東海第二発電所 火災による損傷防止

平成30年2月7日
日本原子力発電株式会社

1. 系統分離を踏まえた配管室の詳細設計状況

常設代替高圧電源装置置場(平面図)

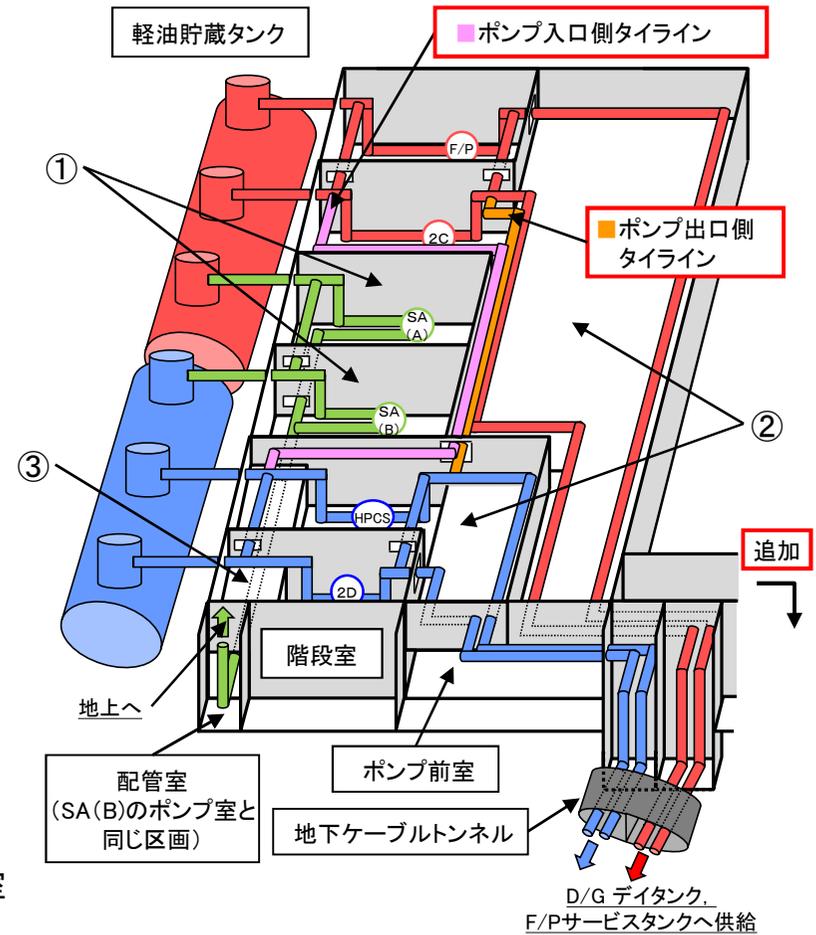
- (1) 指摘事項
- 燃料移送配管のタイラインについて、図中に加筆すること。
 - 階段室についても図に追加し、消火設備をつけることを示すこと。
 - 燃料移送配管を階段室に通す理由を説明すること。また、階段室で火災発生時の対応について説明すること(ハロン自動消火設備の設置の妥当性について説明すること。)

- ① 両タンクに接続するSA系統のポンプ室は、両タンク室の中央に配置。
- ② 安全区分 I・FP 及び II・III は、配管室をポンプ前室の上部に移動し、ポンプ室と配管室を1つの区画とする。
- ③ SA用配管の燃料移送ポンプ以降は、地上まで配管室のままとし、安全区分 I と II・III とは部屋の3時間耐火壁により分離。

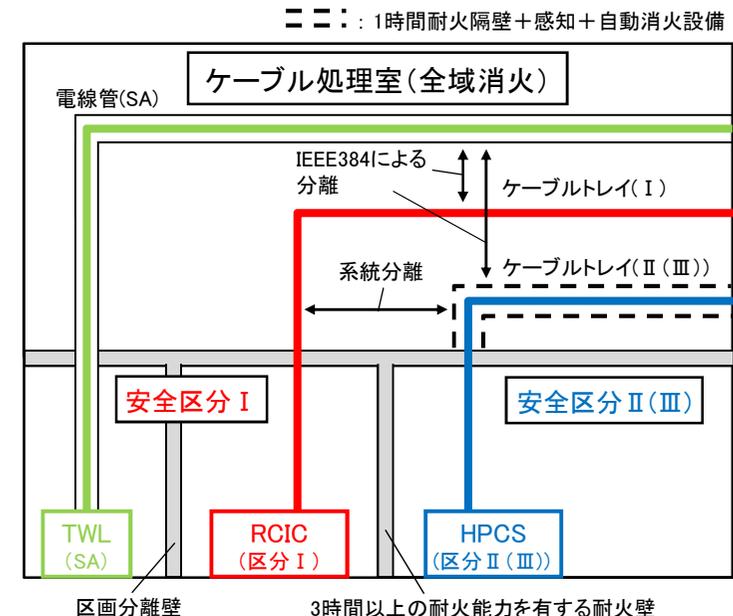
(1) 指摘事項 ○SA, DB位置的分散

・43条2. 三に係る審査基準要求に対して、東二ではどのような設計対応をしているのか、説明すること。
 (基準適合の考え方を再度整理し説明すること。)

- 設置許可基準規則第8条に基づく審査基準の2.3の「火災の影響軽減」に従い、設計基準事故対応設備(DB設備とSA設備を兼用する設備を含む)を安全区分Ⅰと安全区分Ⅱ・Ⅲに系統分離しているため、単一の火災によって安全機能が同時に損なわれるおそれがない設計としている。
- 重大事故等対応施設が単一の火災によって安全機能が喪失することを仮定しても、設計基準事故対応設備の同じ安全機能が同時に損なわれるおそれがない設計としている。
- 具体的には、下図のように、同じ安全機能を持つTWLとHPCSは区分分離や位置的分散をしているため、安全機能が同時に損なわれるおそれがない。また、RCICとTWLも区分分離や位置的分散をしているため、安全機能が同時に損なわれるおそれがない。なお、SAのケーブルは電線管に敷設することとしている。
